PARECER TÉCNICO Nº 3474/2016 – DICOP/GECON.

REFERENTE A: RENOVAÇÃO DA LICENÇA DE OPERAÇÃO DO ATERRO SANITÁRIO METROPOLITANO OESTE DE CAUCAIA - ASMOC

INTERESSADO: ECOFOR AMBIENTAL S/A

LOCAL: BR 020, KM 14, CAUCAIA/CE

Foto 13: Vista do emissário final saindo da lagoa facultativa do ASMOC em 24/05/2016

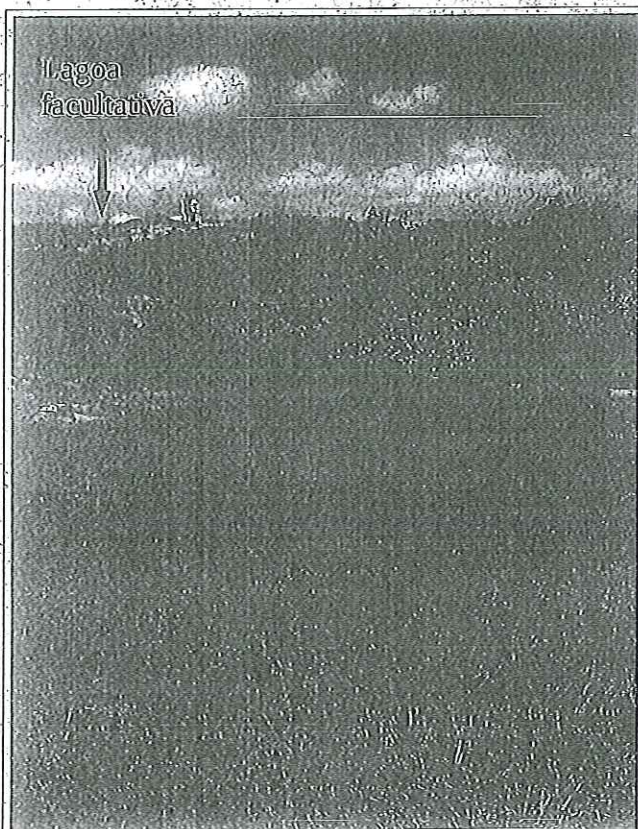
De fato, no dia 24/05/2016, data da segunda inspeção, foi possível chegar até o ponto final do emissário final do chorume que sai da lagoa facultativa, observando que o mesmo não vai até o leito do riacho e que não havia lançamento no momento da inspeção, mas havia líquido com coloração parecida com chorume acumulado na saída do cano (ver fotos 13 e 14 do Anexo I).
